Komentář k trasování silničního okruhu kolem Prahy (SOKP) v jeho severozápadní a východní části duben 2011 - Ing. Milan Strnad

V současné době, několik měsíců po uvedení jižní části „SOKP“ do provozu, přichází na pořad rozhodnutí co, jak a kdy se zbývající, nerealizovaná část „SOKP“. Účelem tohoto komentáře je objektivně a nestranně předložit fakta, podklady, návrhy a doporučení. Jedná se o severozápadní a východní část „SOKP“, tedy stavby číslo 518, 519, 520, 510 a 511, což je část Silničního okruhu kolem Prahy úsek mezi R7, D8, R10, D11 a D1.

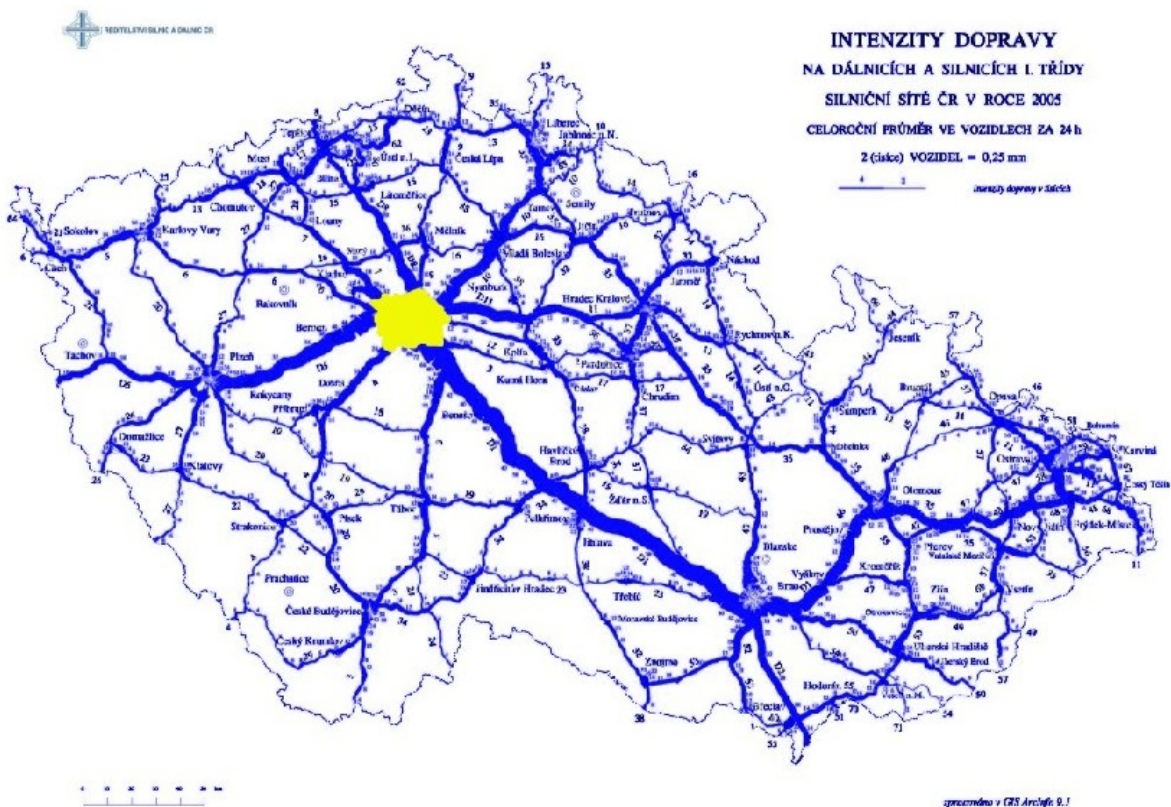
Trasa „SOKP“ ve variantě „**Územní plán**“ zahrnuje jižní variantu severozápadního sektoru (stavby 518 a 519) a dále severovýchodní úsek (stavby 520+510) a východní úsek (stavba 511). Tato varianta, která je prosazována MD ČR, ŘSD ČR a Magistrátem hl.m. Prahy leží v trase Ladova okruhu, který byl navržen začátkem 60 let minulého století. Je přirozené, že v současné době, kdy se automobilismus zvýšil cca 15 x, území se zastavělo převážně obytnou zástavbou, začaly platit nové hygienické a ekologické zákony, nemůže tato varianta plnit požadavky na ní kladené a **nemůže tedy v současnosti být akceptovatelná**.

Na trase by docházelo k nebezpečnému mísení dopravy tranzitní a místní v zakrytém tunelových úseku délky cca 3 km v Suchdole a Zámky, na patrovém mostu přes Vltavu a na mostech přes Drahaňské a Čimické údolí a na křižovatkovém úseku 510 Satalice – Běchovice a na mostě přes Počernický rybník.

a) Trasa ve variantě „**Územní plán**“ - z hlediska **bezpečnosti silničního provozu je nevyhovující**, neboť dochází k nebezpečnému mísení dopravy tranzitní a místní v zakrytém tunelových úseku délky cca 3 km v Suchdole a Zámky, na patrovém mostu přes Vltavu včetně přilehlých úseků s MÚK a na mostech přes Drahaňské a Čimické údolí a na křižovatkovém úseku 510 Satalice – Běchovice a na mostě přes Počernický rybník.

a) Trasa ve variantě „**Územní plán**“ resp. koridor této nadmístní stavby je v důsledku rozsudků NSS (Č.j. 8 Ao 2/2010-644 z dne 20.5.2010 a Č.j. 7 Ao 7/2010 -133 ze dne 27.1. 2011) zahrnut v Zásadách územního rozvoje hl.m. Prahy, není tedy zahrnut v územně plánovací dokumentaci kraje, jež je nadřazena Územnímu plánu sídelního útvaru hl.m. Prahy. V důsledku toho nyní pro rozpor s vyšší územně plánovací dokumentací nelze pro tuto variantu vydat platné územní rozhodnutí, to se týká celé této trasy od Ruzyně (R7) přes Suchdol, Bohnice, Čimice, Dolní Chabry, Březiněves, Ďáblice (D8), Přezletice, Podolanka, Vinoř, Jenštejn, Radonice, Satalice (R10), Černý Most, Horní Počernice (D11), Dolní Počernice, Běchovice až po D1 (stavby SOKP 518, 519, 520, 510 - rozšíření a 511).

Trasa je rovněž v rozporu se stávajícími kritériem tím, že prochází v délce **cca 35 km zastavitelným územím**, což je ztráta plochy cca 5 km² trvalým zábořem a 15 km² ochranné plochy pro občanskou vybavenost. Nejvíce jsou postiženy sídelní útvary Horoměřice, Suchdol, Čimice, Dolní Chabry, Ďáblice, Přezletice, Podolanka, Jenštejn, Radonice, Satalice, Černý Most, Horní a Dolní Počernice, Běchovice a Dubeč.

b) Trasa v „**Regionální variantě**“ - z výsledku tohoto hodnocení vyplývá **jednoznačně doporučení pro realizaci Trasy v „Regionální variantě“ v celém úseku od R7 po D1** (stavby 518, 519, 520, 510, 511).
